バングラディッシュ国
テレビジョンスタジオ建設計画
実施設計報告書
第 1 編

バングラディッシュ国
テレビジョンスタジオ建設計画
実施設計報告書
第 1 編

バングラディッシュ・テレビジョンのオーディトリウムの実施設計に当って、日本の調査団とBTVは、1977年7月23日から本日まで討議を行い、その結果基本的構想については第1次調査団の報告書のとおりであるが、実施設計を進める上で、下記の点に配慮すべきことを確認する。

PLAN-GROUND FLOOR FIG. 2-1

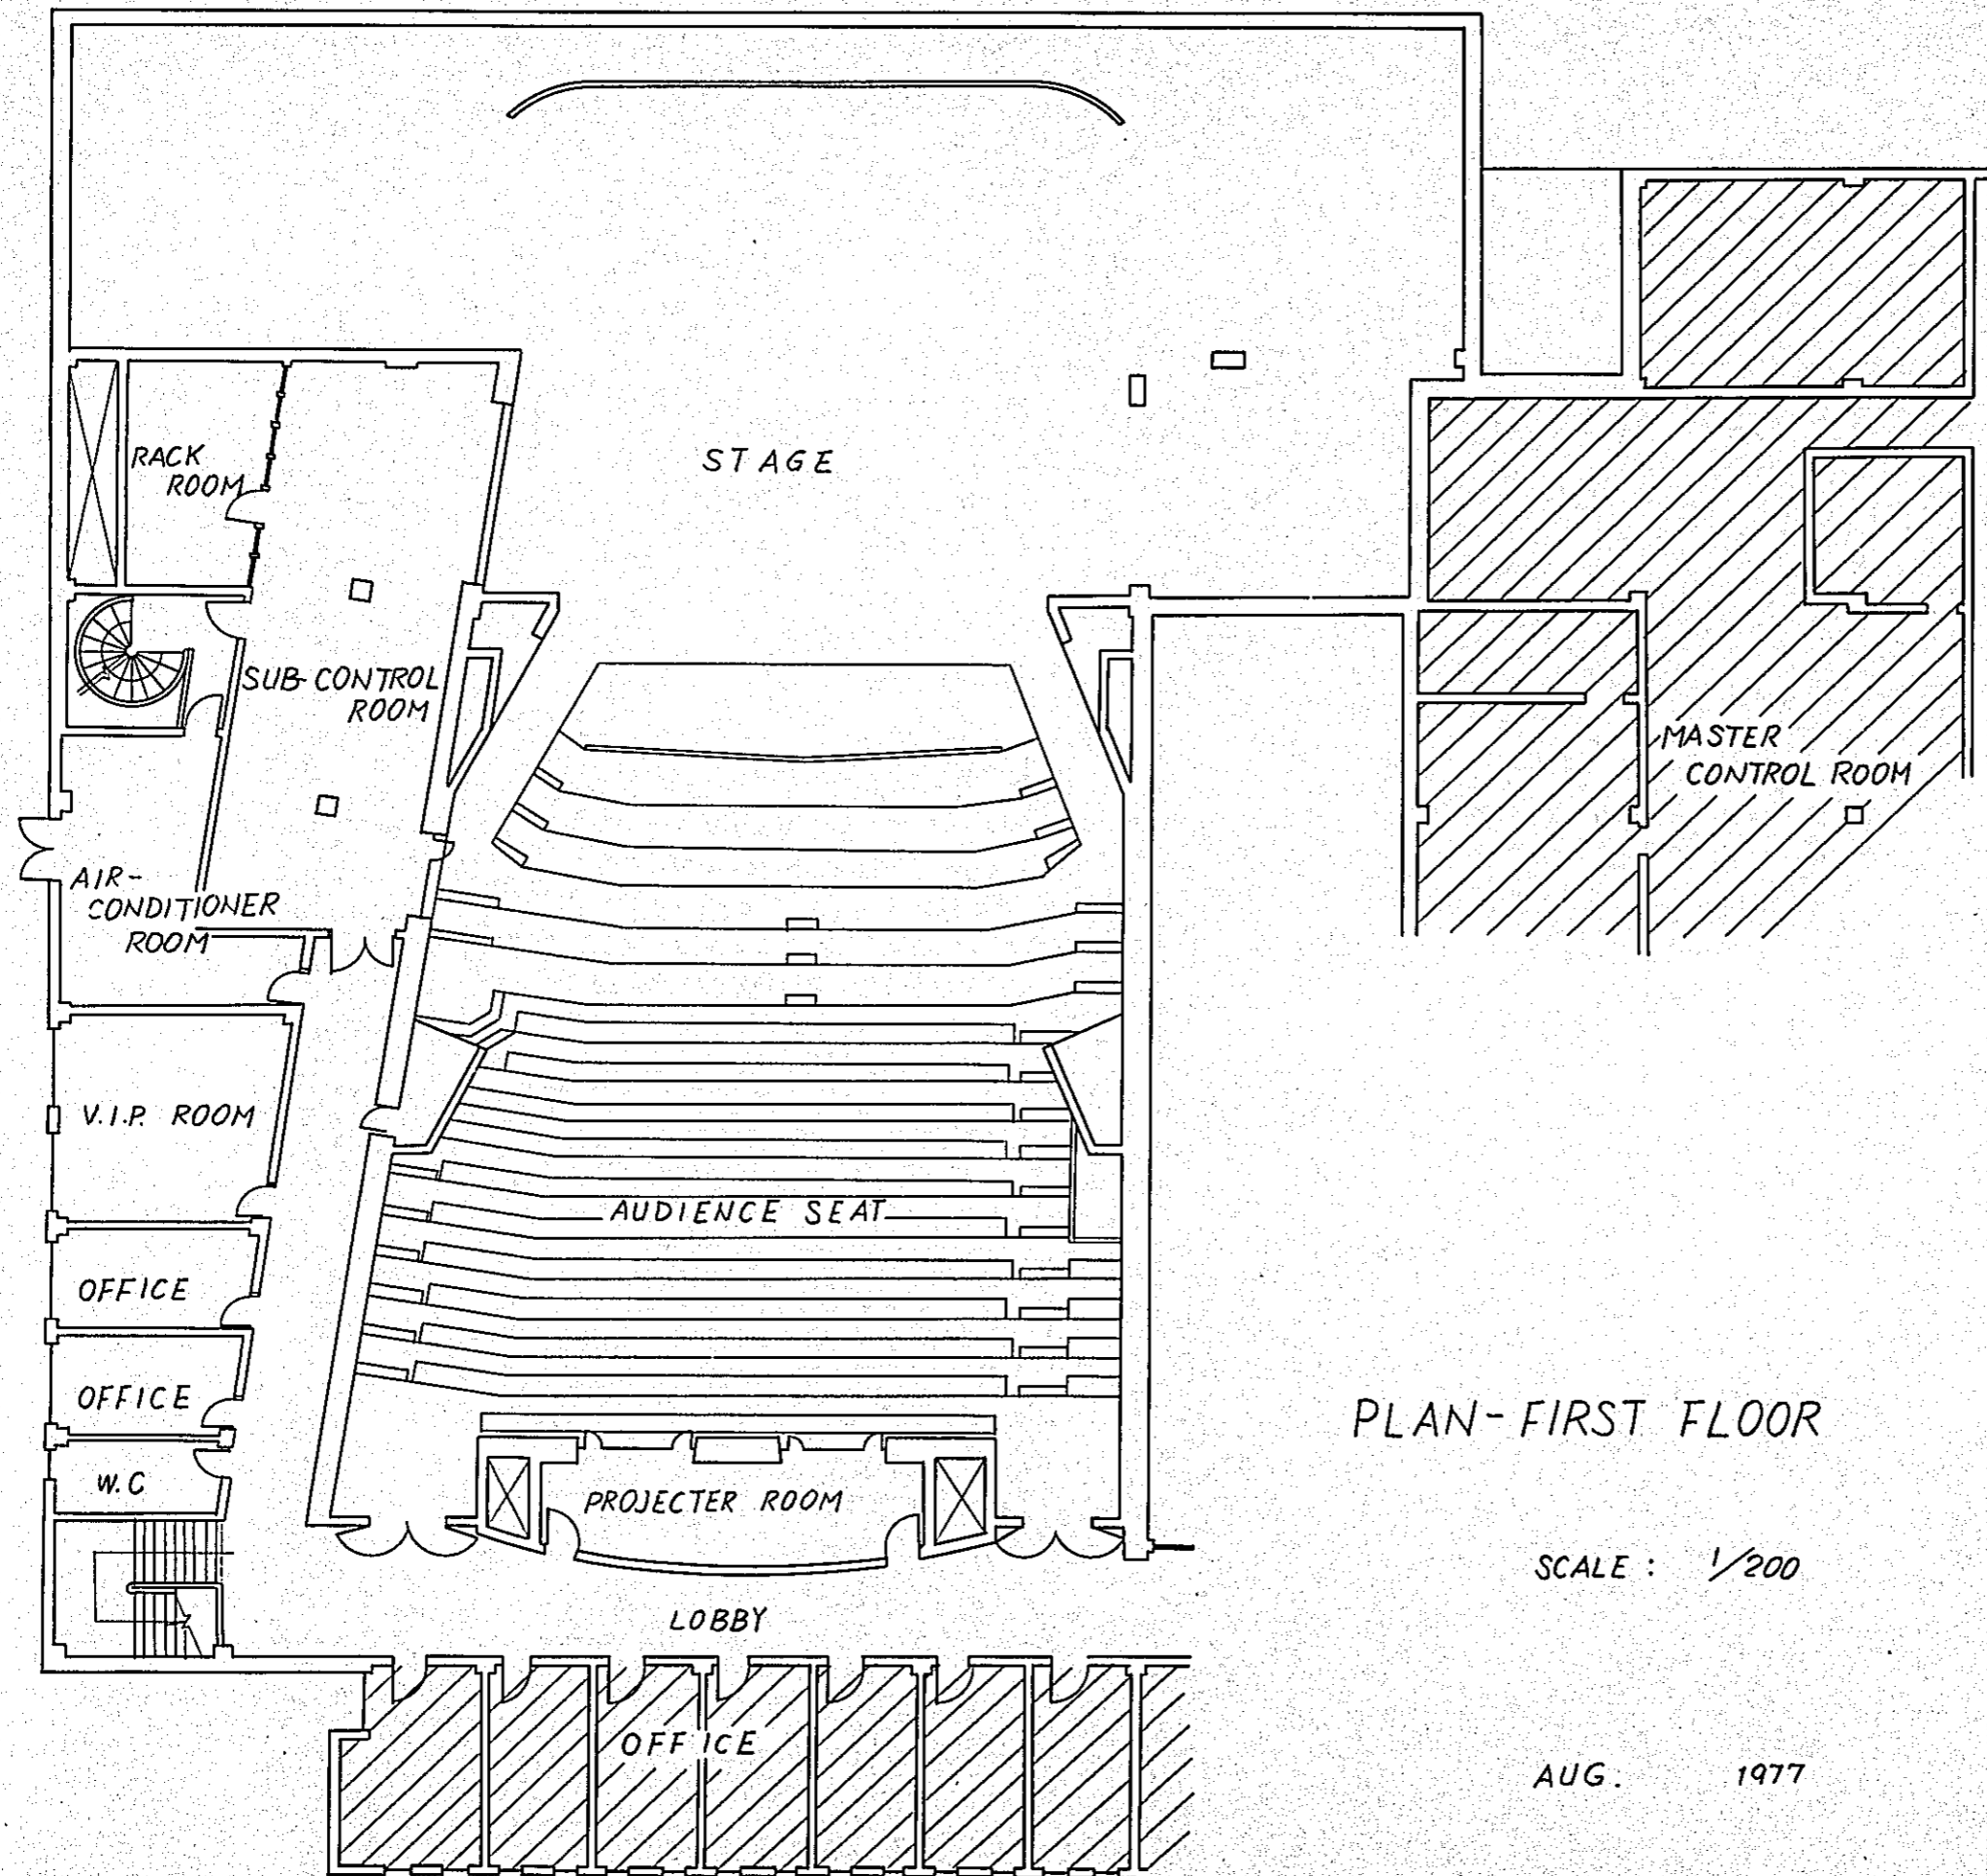
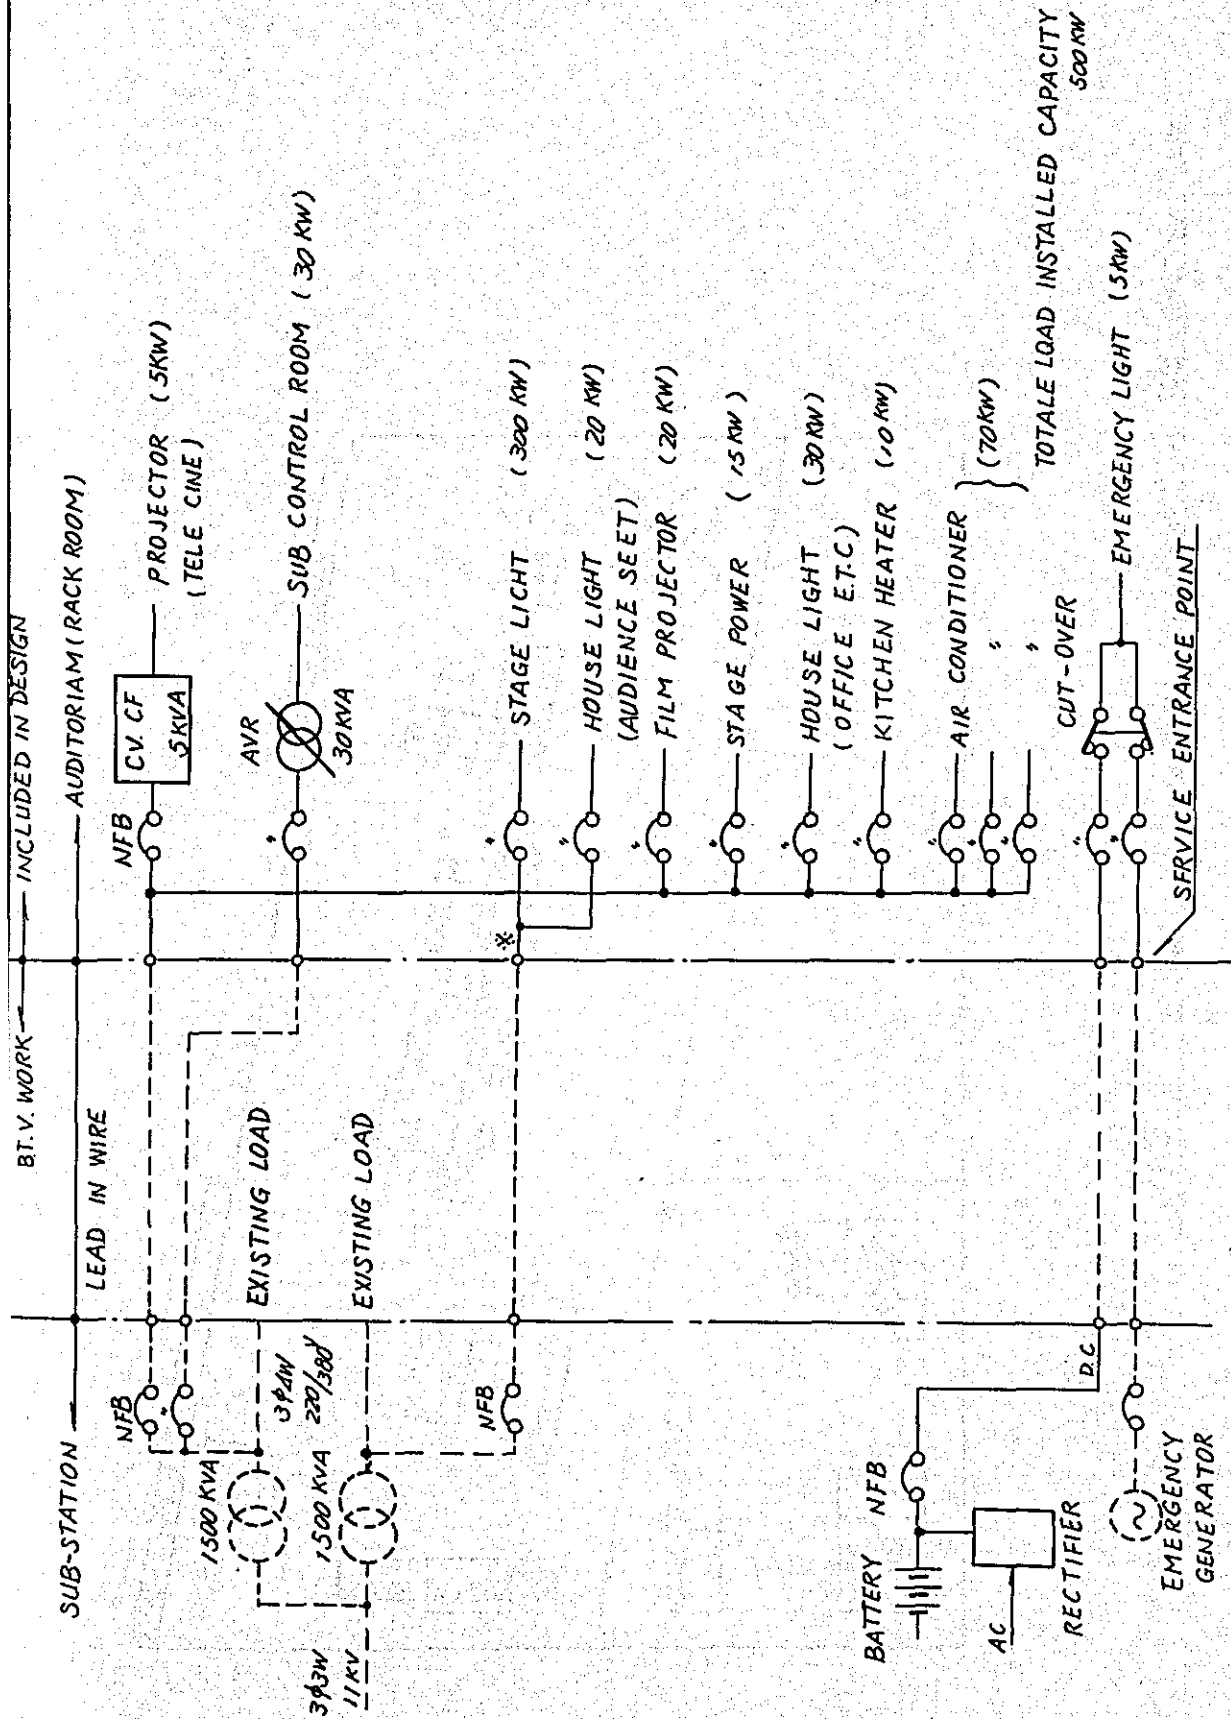
1. 基本設計の平面図は、図 2-1 及び図 2-2 の通り修正する。
主な修正事項は下記のとおりである。
 - 1) 観客席数は約 560 席(固定席、可動席、補助席を含む)に増加する。
 - 2) 増築部分の柱の位置の変更。
 - 3) 観客用の入口の位置の変更(但し構造面での検討を要する。又在来の入口はそのままとする。)
 - 4) 観客用便所及び事務室の出入口の位置の変更。

- 5) 貴賓用便所の設置。
 - 6) 1st フロアーの副調整室脇の便所をグランドフロアーに変更。
 - 7) 舞台への大道具搬入口の位置の変更。
 - 8) 化粧室の一部変更(既存部分)と増設。ステージ係員室及び倉庫の増設。
 - 9) 副調整室の機能は一室にまとめ、プロジェクター室は、将来国際会議の際の通訳室にすることを考慮し、連絡線等のパイプを設置する。
 - 10) 電力室は屋外のサブステーションとする。
 - 11) 1st フロアーの事務室にVIP室を設ける。
 - 12) 階段の1st フロアーへの降り口に、シャッターを設ける。
2. オーディトリアムの外構、造園は実施設計の対象外とする。
 3. 増築部分北東側の外部窓のデザインについては再検討する。
 4. 東南側の角部にある既存の物見塔は撤去する。

Fig 2-3

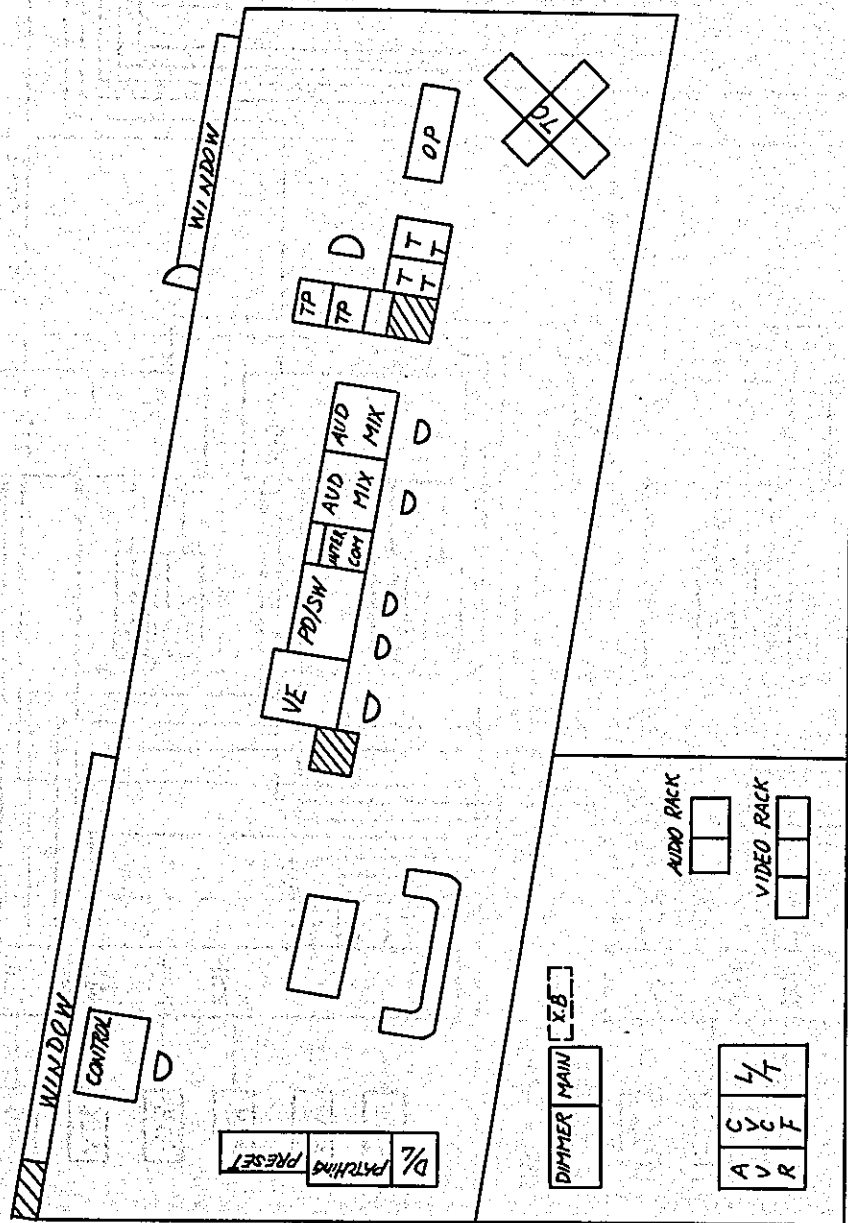
1. 変電所の現用変圧器500kVA2台は着工前に1,500kVA2台に取替える予定である。
2. 変電所からラック室までの電力線引込は実施設計の範囲外とする。但しラック室から屋外引込入口までの管路は実施設計に含める。
3. 変電所内に非常照明用の蓄電池を設ける。容量は既設建物にも供給できる容量とする。蓄電池と充電器は放送機器リストに含める。
4. 1st フロアーに設置予定の舞台照明用変圧器は設置しない。但し既設も含め調光系電源と放送機器系電源は、パルス雑音の影響を避けるため同一変圧器から供給しないこととする。電力室は設けないこととし、低圧盤等はラック室に設ける。
5. ラック室に設けるCVCF盤、AVR盤、低圧盤は放送機器リストに含める。

Fig. 2-4 Lay Out of The Main Equipment in SUB Control Room

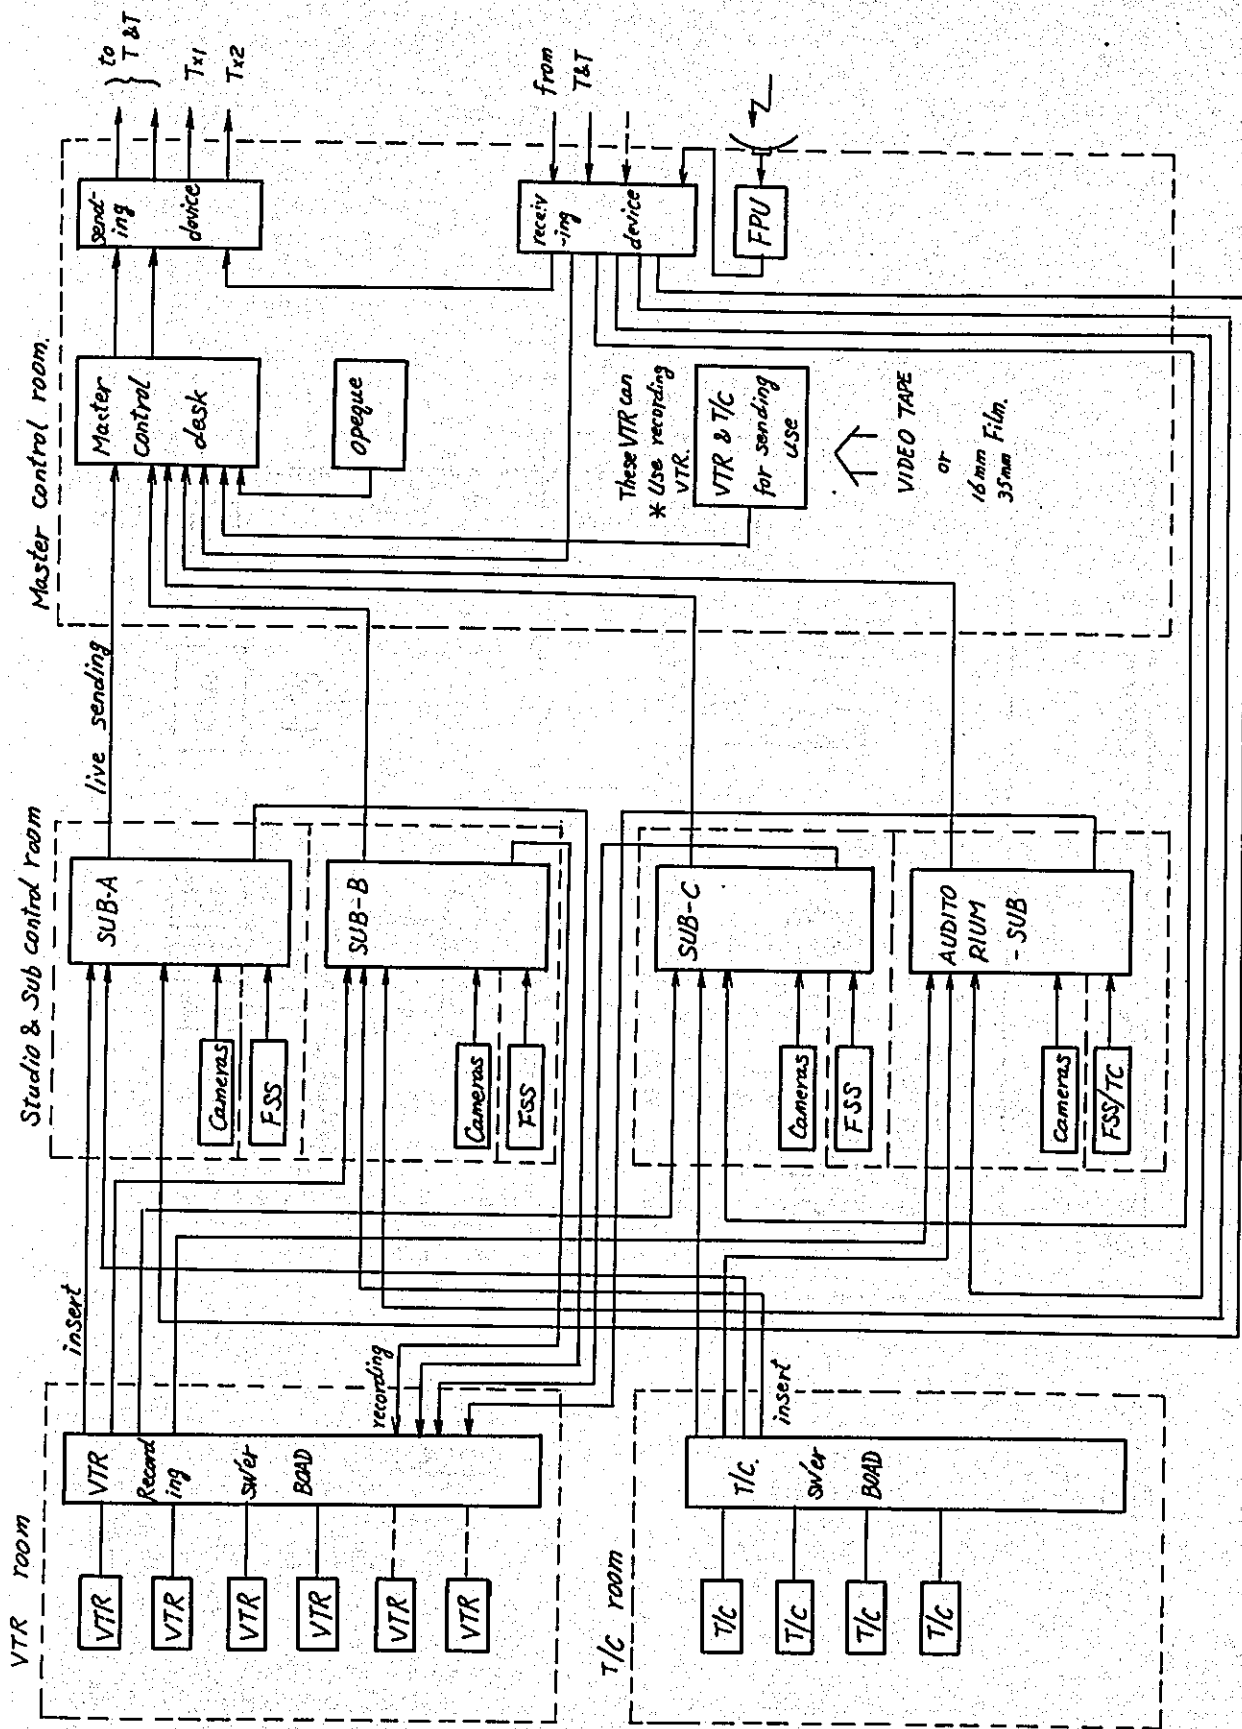
1. スタジオカメラをカラーにするかどうかについて再検討を行ったが、基本設計どおりテレビカメラはカラーとし、スタジオカメラ(4台)はモノクロとする。
但し将来のカラー化にそなえてトレーニング用のカメラ1台を追加する。
2. 副調整室及びラック室の形状及び機器配置を図2-4に示す。
3. 生音チェック及び連絡用小窓をミクシング卓近くの窓に1箇所設ける。
4. オーディトリアムの副調整室と主調整室との接続線については、将来計画を配慮して余裕のある設計を行う。
